「(仮称) 宮城加美風力発電事業 環境影響評価準備書」に対する令和元年7月22日技術審査会の指摘事項と事業者回答

図 希少猛禽類の確認状況(クマタカ、ペア別)

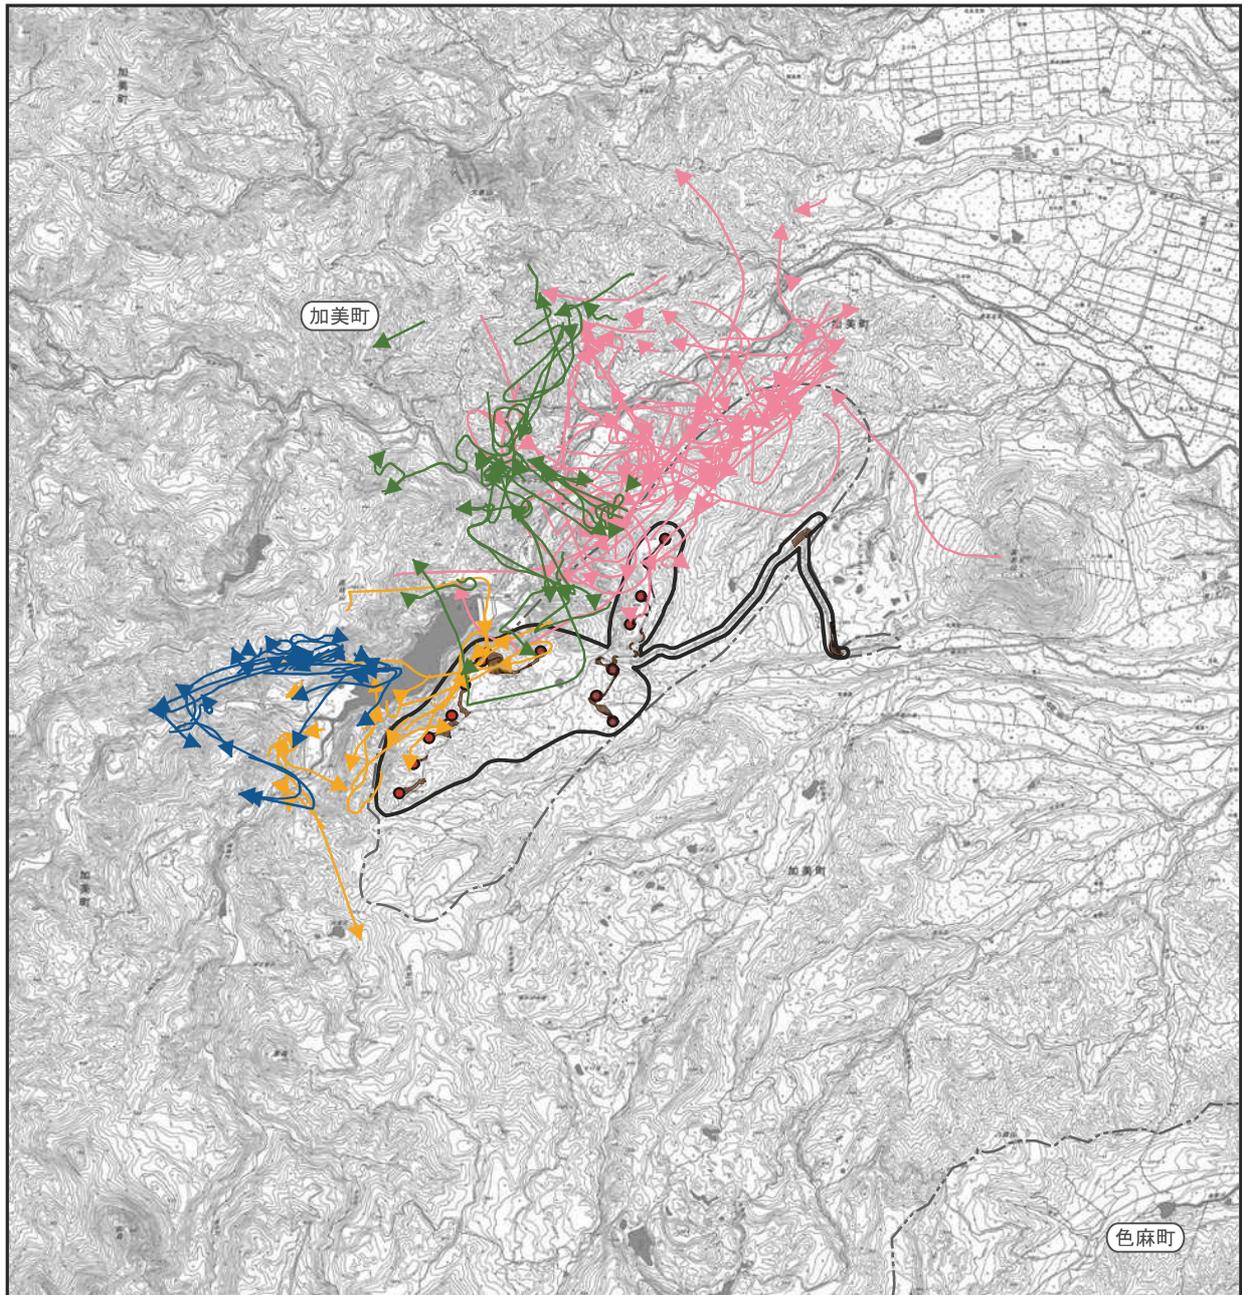
項目	審査会当日意見 ※Pは準備書の該当ページ	追加意見	事業者回答 (※Pは添付資料ページ番号)
動物		⑦ クマタカペアのペア別の飛翔トレースを教えていただきたい。 バードストライク予測数 0.029 個体/年はペア当たりか、フローター込みの生息数当たりかが分かり難い。 【由井委員】 P567 , 665	クマタカのペア別の飛翔トレース図を別紙1に示します。 バードストライク予測数 0.029 個体/年については、「番数やフローター個体数を考慮しない 0.202 個体/年」を「番数(3ペア) + フローター(4個体) = 7」で除して算出しています。評価書において算出方法を記載いたします。
		⑧ 渡り個体数の多いカケスについて、衝突確率の予測を行うこと。 【由井委員】 P584	カケスの衝突確率を別紙2に示します。
		⑨ 使用する風車のカットイン風速 3 m は、コウモリの飛翔数が多い時期に、風速の速い方へ変更することが可能な機種か教えていただきたい。 【由井委員】 P35	採用予定の風車は、カットイン風速の変更が可能な機種です。
	⑩ 「ヒメボタル」について、対象事業実施区域外で確認されたため影響は小さいとあるが、対象事業実施区域内にも分布している可能性が高いため、予測結果の記載内容について再度検討すること。また、本種は地上性であるため、濁水の流入による生息環境の悪化とは無関係と考えられるため、同様に記載内容を検討すること。 【太田委員】 P689		ご指摘を踏まえ、評価書においてヒメボタルの予測の記載内容を修正いたします。
植物	⑪ ハクウンランについては、移植が成功する可能性が低いと考えられることから、改変を避け、生息環境の保全を行うこと。 【牧委員】 P724		ご指摘を踏まえ、ハクウンランについては詳細な施工計画の検討段階で極力改変を避け、生育個体を保全できるよう検討いたします。なお、やむを得ず改変が避けられない場合には、対象事業実施区域及び周辺で同様の生育環境を確認し、移植により個体の保全を図ります。
生態系	⑫ タカチホヘビ等の爬虫類や両生類、小型哺乳類等の地上を徘徊する小動物の轢死への対策として、より配慮した環境保全措置を検討すること。さらに、生態系の事後調査に当たっては、小動物の轢死の状況を確認すること。 【太田委員】 P938, 948		工事関係者には、道路上を小動物が移動する可能性があり、車両の走行にあたっては轢死に十分留意するよう、配慮を徹底してまいります。また、事後調査は準備書 p.947～948 に記載のとおり計画をしておりますが、調査時に道路上の轢死の状況についても確認いたします。
